Ministero dell' Ambiente e della Tutela del Territorio e del Mare

Parere n. 31 del 30 novembre 2020

Progetto:	<p><i>Linea AV/AC Torino – Venezia</i> <i>Tratta Milano – Verona</i> <i>Lotto funzionale Brescia est - Verona</i> <i>Varianti localizzative V3 (rotatoria via Stazione - via Berlinguer in comune di Calcinato) e V7 (nuovo cavalcavia via Grezze in Comune di Desenzano)</i></p> <p><i>Variante ex Art. 169 Dlgs n. 163/2006</i></p> <p>ID_VIP 5576</p>
Proponente:	<i>CEPAV Due — Consorzio Eni per l 'Alta Velocità</i>

Variante V3: Confronto progetto definitivo di CDS e progetto di variante – da Relazione Ambientale per le opere in variante - Atlante cartografico

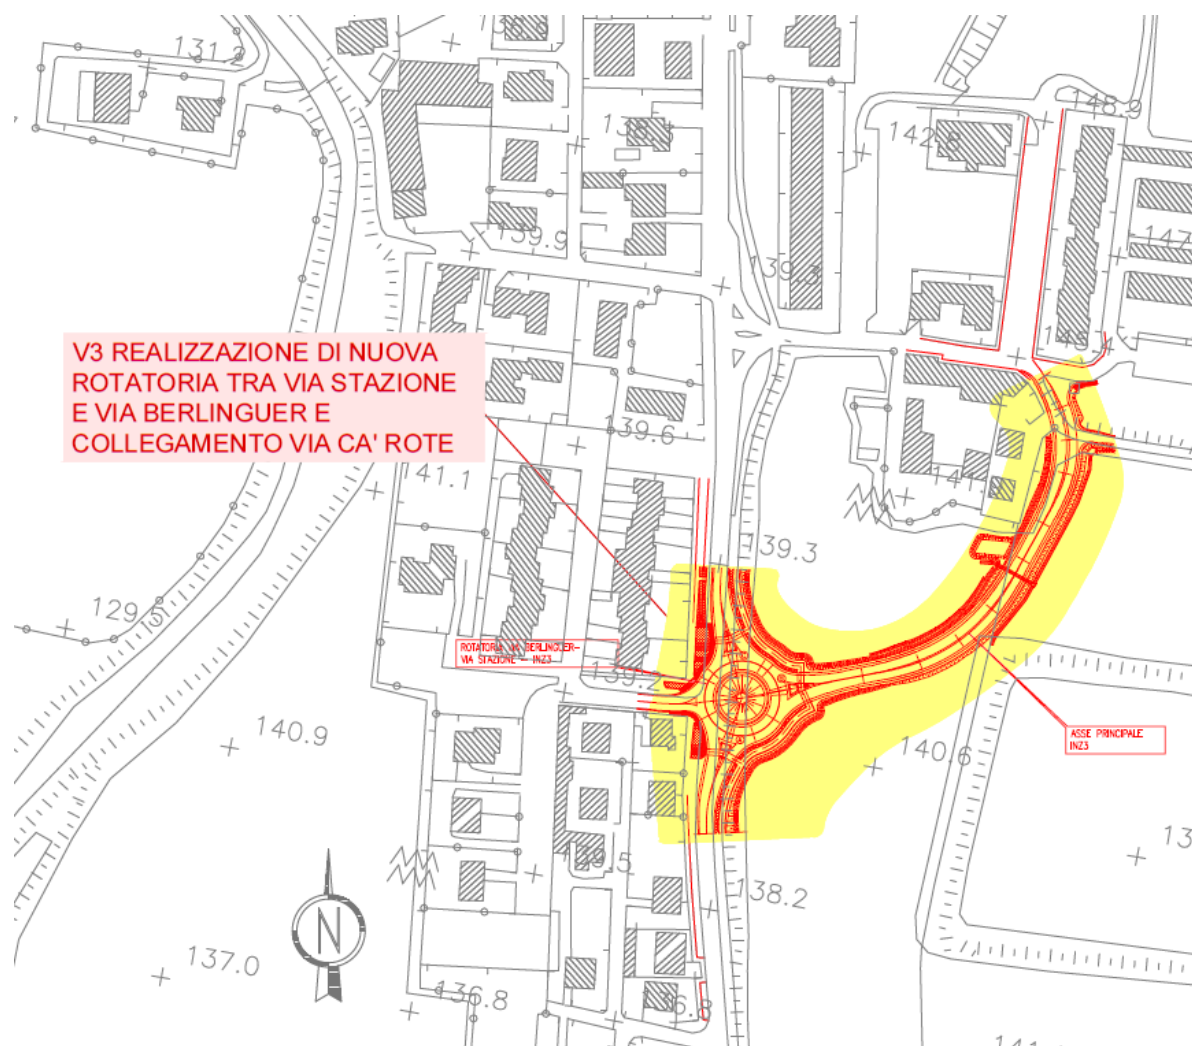
Per quanto riguarda le acque superficiali, in base alle cartografie del reticolo idrico superficiale facenti parte dello strumento urbanistico del Comune di Calcinato (RIM), l'intervento si colloca all'interno di contesto caratterizzato da canali di competenza consortile. In particolare, una diramazione del Vaso Gazzo, di competenza consortile, viene intersecato dalla viabilità Asse A di collegamento verso la zona Cà Rote.

La nuova viabilità si pone altresì nella fascia di rispetto del reticolo idrico minore.

Il canale di competenza del Consorzio "Chiese", attualmente a pelo libero, viene deviato e spostato ad est, in adiacenza al rilevato stradale.

Sia per quanto riguarda la qualità dell'aria che per le componenti rumore e vibrazioni, l'indagine conoscitiva ha individuato *"la presenza di un ricettore particolarmente sensibile a distanza di 300 m circa in direzione nord (scuola primaria)"*, a fronte di una valutazione generale secondo cui *"La modifica in oggetto non fa attendere potenziali variazioni dei flussi veicolari (e conseguentemente delle potenziali ricadute ambientali indotte sulle diverse componenti)"*

rispetto a quanto già previsto. Ciò consente pertanto di valutare trascurabili potenziali impatti sulla componente in oggetto". A tale individuazione, non cartografata, non corrisponde però alcuna azione, né di monitoraggio né di mitigazione. Si ritiene che tale ricettore debba esser oggetto di monitoraggio

Variante V7: individuazione variante su ortofoto – da Relazione Ambientale per le opere in variante - Atlante cartografico

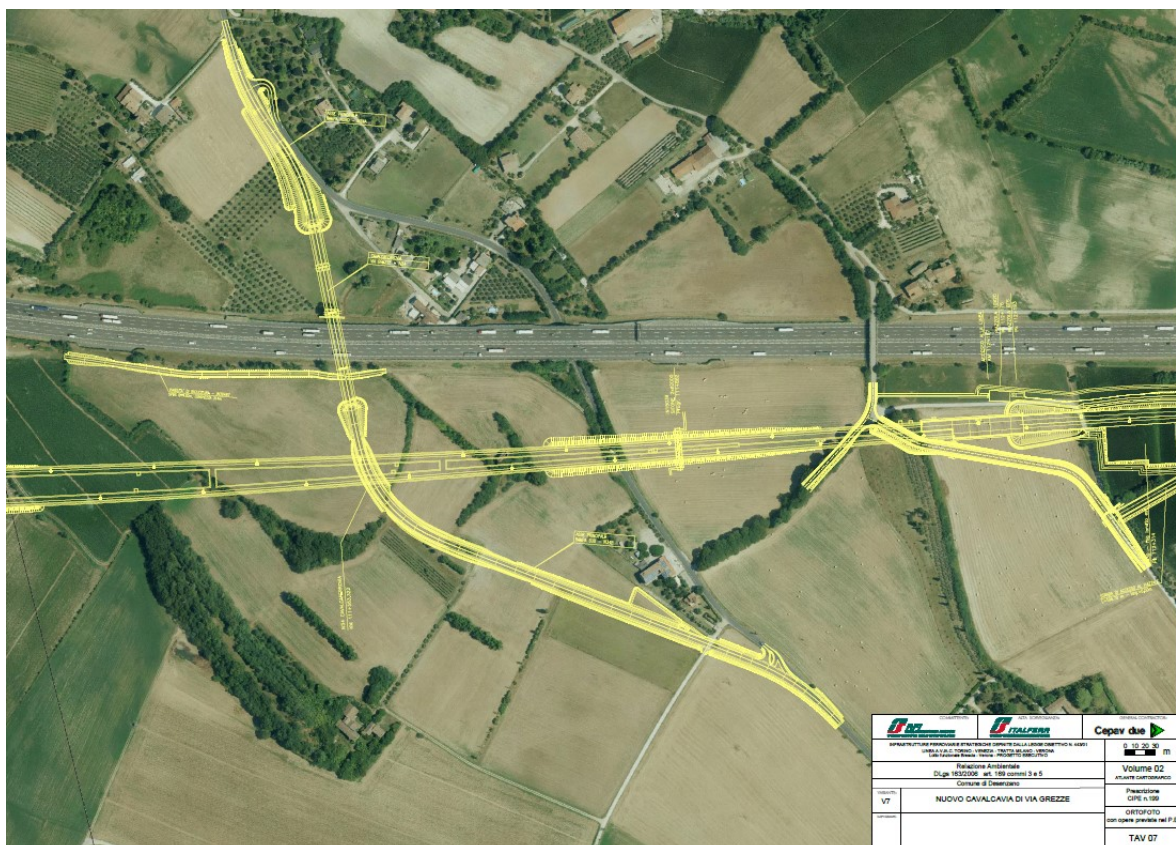
Nel quadro conoscitivo presentato, in Tabella 8 "Aree sensibili e/o vincolate", sono evidenziate una serie di interrelazioni tra l'opera e le componenti ambientali.

Per quanto riguarda le zone umide, zone riparie, foci dei fiumi, il Proponente riporta "*Laghetto di captazione falda freatica a nord dell'autostrada A4 (interferente con la zona pile). Lo Scarico Lavagnone collega le due zone umide loc. Bornade e Stagno Lavagnone.*". Nella successiva analisi delle acque superficiali si evidenzia che "*Nella zona di intervento, il corso d'acqua di maggiore rilevanza è lo Scarico Lavagnone, intubato, appartenente al RIM del Comune di Desenzano con fascia ad alto grado di tutela pari a 1 m da ciascun lato del corpo idrico. La nuova viabilità a sud della rampa sud, in prossimità della Trattoria La Rossa, interseca il tracciato del tratto intubato del corso d'acqua naturale "0324-Scarico Lavagnone" appartenente al RIM di competenza comunale con fascia ad alto grado di tutela pari a 1 m da ciascun lato del corpo idrico. Anche la viabilità-ramo ovest eliminata incrociava lo Scarico Lavagnone.*

A fronte di possibile impatto sugli ecosistemi acquatici superficiali e sugli esemplari arborei che mostrano un carattere di monumentalità, soprattutto di quelli legati alla presenza di pile sul lato nord dell'autostrada, in prossimità del laghetto; e sulle strutture lineari (filari, siepi) e di alterazione del reticolo idro-grafico, a seguito degli approfondimenti ambientali non si è rilevata presenza di ecosistemi acquatici direttamente impattati. In ogni caso sono state definite le misure idonee a minimizzare i potenziali impatti sul cosiddetto laghetto e sull'annesso canale di scolo.
